**Avis sur le projet de centrale de production, stockage,
distribution d'hydrogène
couplée à une centrale photovoltaïque au sol
Commune de Petit-Bourg (97170)**

N°MRAe : 2024APGUA1

Avis de la MRAe Guadeloupe n°2024APUA1 adopté le 30 janvier 2024 sur le projet de centrale de production, stockage, distribution d'hydrogène couplée à une centrale photovoltaïque au sol sur la commune de Petit-Bourg (97170)

Objet : Projet de centrale de production, stockage, distribution d'hydrogène couplée à une centrale photovoltaïque au sol sur la commune de Petit-Bourg (97170)

Figure 4 : Implantation des composantes de l'unité de production d'hydrogène
(Source : Etude d'impact, figure 11 page 18)

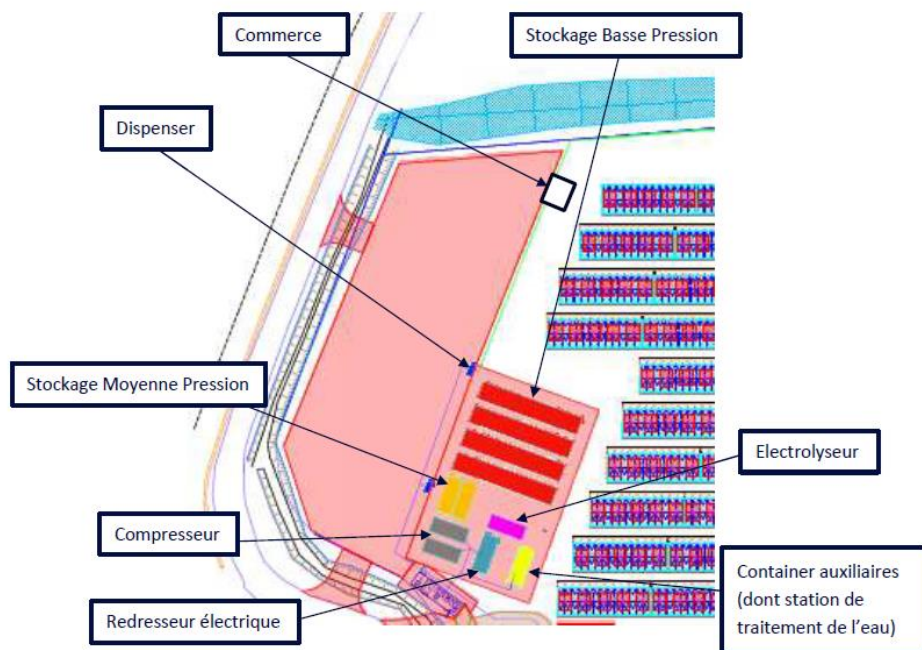
Le schéma de l'unité de production d'hydrogène (figure 11 page 18 de l'étude d'impact) indique un stockage moyenne pression alors que le tableau de la page 12 présentant les caractéristiques techniques du projet affiche un stockage haute pression (500bars). Il convient de préciser la valeur de la pression de stockage de l'hydrogène et de mettre en cohérence les informations.

Figure 5 : Hauteur d'inondation sur la zone modélisée pour une crue centennale en situation aménagée avec contrainte aval (Source : étude hydraulique SCE, figure13)

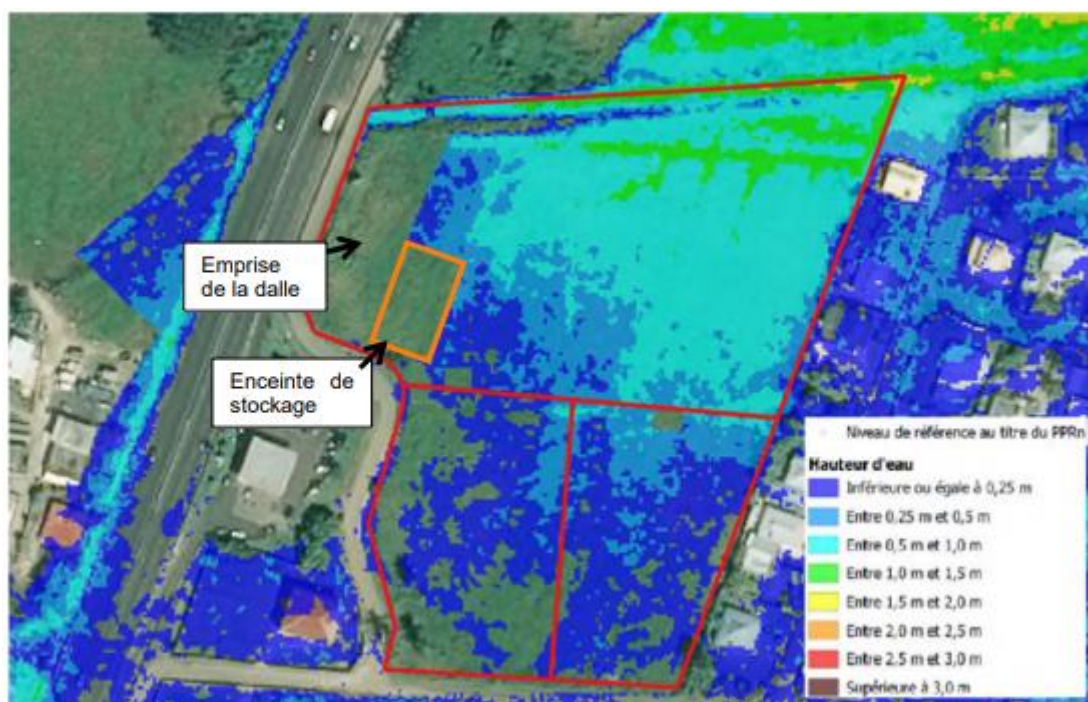
La MRAe recommande une attention particulière dans la mise en œuvre des mesures de suivi et les points de vigilance ci-dessous :

- **vérification de la continuité des ouvrages de collecte de l'amont vers l'aval et entre les différentes parcelles ;**

- **entretien du réseau pluvial et du bassin de compensation a minima une fois par an**
